Beantwoording reacties participatie N272-N615

19 mei 2021

Van 10 tot en met 29 maart 2021 was het via <http://wegen.brabant.nl/n272-n615> mogelijk om mee te denken over de plannen voor de N272-N615. In dit document reageren we op de belangrijkste opmerkingen en onderbouwen we eventuele wijzigingen in de plannen.

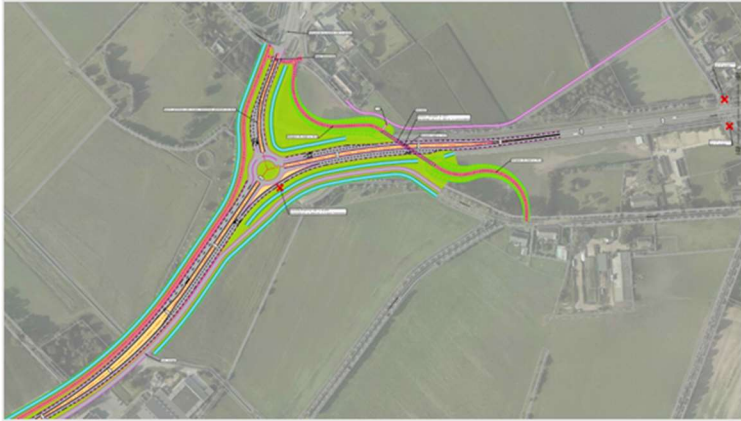
Parallelweg te smal

Zuidelijk van de N272 was een parallelweg voorzien van 4,5 meter breed. Naar aanleiding van uw inbreng maken we deze breder: 5,5 meter. Deze takt richting Beek en Donk aan op de nieuw ingerichte kruising met de Peeleindseweg. Richting Gemert sluit deze weg aan op de Broekstraat. Aangrenzende percelen en bedrijven blijven hiermee voldoende bereikbaar.

Wordt de Broekstraat zo een sluiproute?

Wij denken van niet. Maar we gaan de situatie goed in de gaten houden. Mocht dan blijken dat de Broekstraat als sluiproute fungeert, dan kunnen alsnog aanvullende maatregelen worden genomen die het gebruik van de Broekstraat door niet-bestemmingsverkeer ontmoedigen.
